## 改善箇所説明図

### 不具合の内容

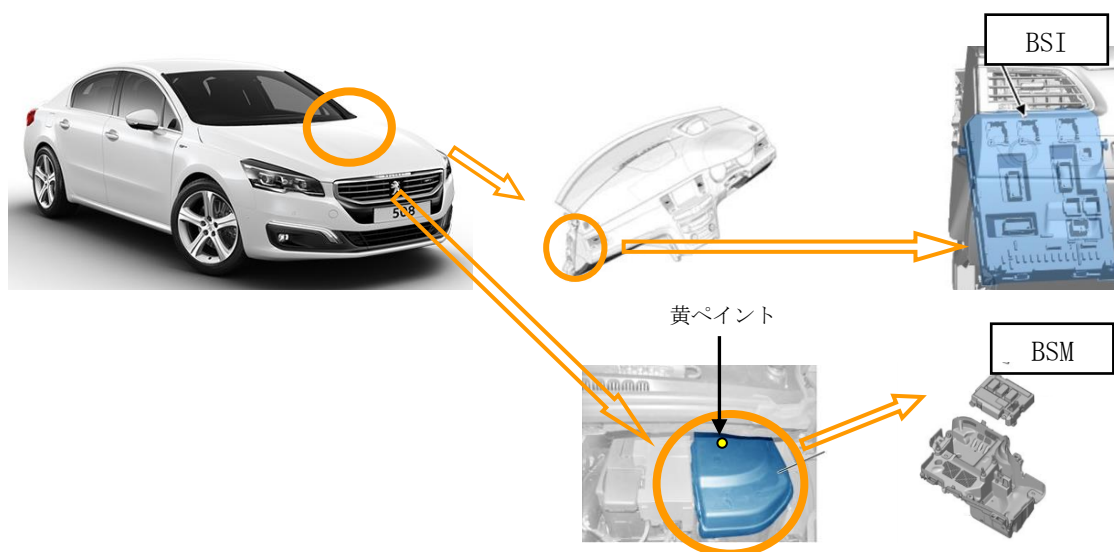
ボディ電装品制御ユニット（BSI）とエンジンリレーユニット（BSM）において、CPU負荷に対する保護制御が不十分なため、電気負荷が大きくなった場合に瞬間的にリセットすることがある。そのため、両ユニットのCPUが同時に一時的機能停止になると、最悪の場合、エンジンが停止するおそれがある。

全車両、ボディ電装品制御ユニット（BSI）およびエンジンリレーユニット（BSM）のレファレンスを確認し、最新のプログラムに書き換える。なお、BSMの特定レファレンスのものは、対策品に交換する。

エンジンリレーユニットのプロテクトカバー上部に黄ペイントを塗る。
